Mémoire en réponse à l'avis de la Mission Régionale d'Autorité environnementale d'Ile-de-France en date du 5 mai 2022 sur l'étude d'impact environnementale du projet immobilier EIFFEL sur l'ancien site industriel des Tubes de Montreuil au Blanc-Mesnil (93)

Esquisse de la phase 1 - version 12 mai 2021

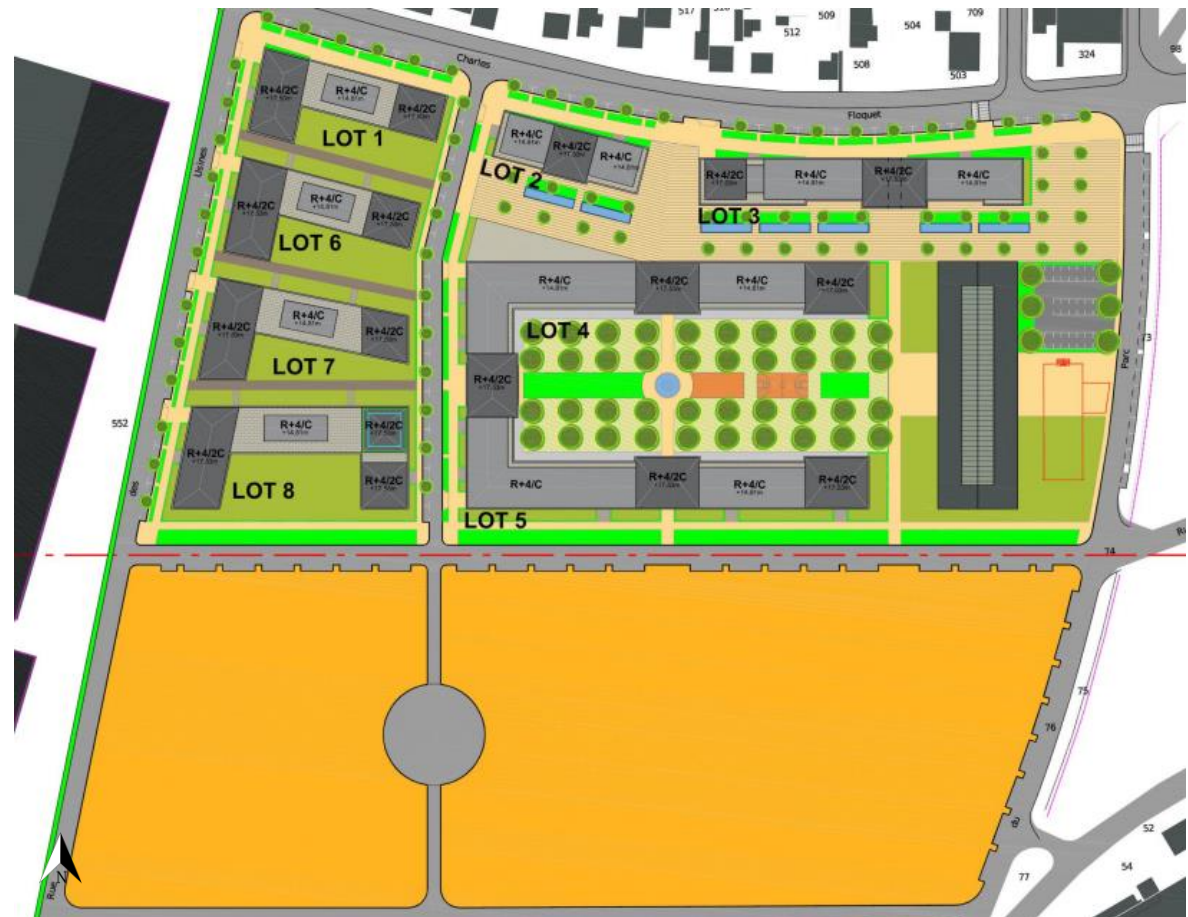
Les principales critiques sur cette partie du projet tenaient:

- au développement d'îlots fermés et répétitifs ;
- à l'absence de cohérence et de diversité urbaines entre les constructions.

Dans une logique d'ensemble, les principes d'aménagement des constructions sur la phase 2 ont été intégrés au développement urbain et paysager de la phase 1.

- **Les ilots de la phase 1 deviennent plus perméables** (notamment au droit de la partie Est) et permettent d'offrir de nouvelles connexions Est-Ouest ;
- **Des principes de liaisons viaires entre le Nord et le Sud sont développés ;**
- **Les premières intentions paysagères à l'échelle du nouveau quartier sont définies** (trame paysagère des ilots, alignement d'arbres le long des voies de desserte).

Exemple de plan de positionnement des mesures acoustiques sur le site

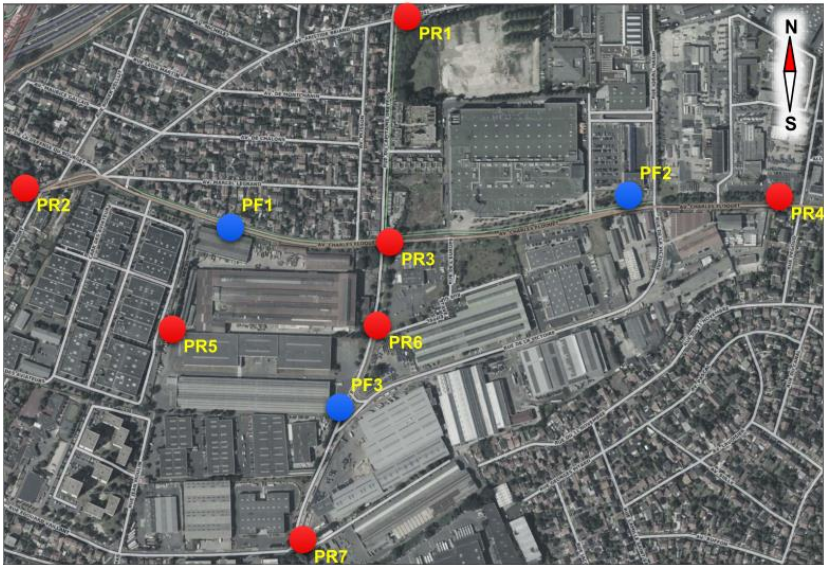
RECOMMANDATION N°9 - La MRAe recommande de : - réaliser une campagne de mesure des niveaux sonores lors de la phase chantier et après aménagement du projet afin de confirmer la modélisation et les mesures de réduction à la source des nuisances sonores issues du site Richardson ; - rechercher d'autres mesures de réduction, telles que l'agencement des pièces des logements ; - préciser les niveaux de bruit atteints en phase d'exploitation à l'extérieur au sein du périmètre de l'opération et au niveau des logements (du premier au dernier niveau), lorsque les fenêtres sont ouvertes ; - mettre en place un système d'alerte en phase chantier en cas de dépassement du bruit au droit des immeubles d'habitation situés à proximité immédiate du projet et rendre accessibles aux riverains les informations sur les niveaux de bruit.

Partageant les craintes de l'Autorité Environnementale concernant les nuisances sonores compte tenu du milieu « industriel » dans lequel s'inscrit le site de projet, **le maître d'ouvrage réalisera les campagnes de mesure des niveaux sonores souhaitées, pendant le chantier et après la livraison des phases 1 et 2.**

La méthodologie de cette campagne serait voisine de celle qui a été réalisé pour les mesures d'état acoustique initial, à savoir le **positionnement de points de mesures** (voir carte ci-contre, positionnement indicatif) **avant, pendant le chantier et à la livraison** répartis entre :

- des points fixes de 24 heures (indiqués « PF ») ;
- des prélèvements courts (à 1,5m de hauteur) d'une durée de 30 minutes chacun (indiqués « PR »).
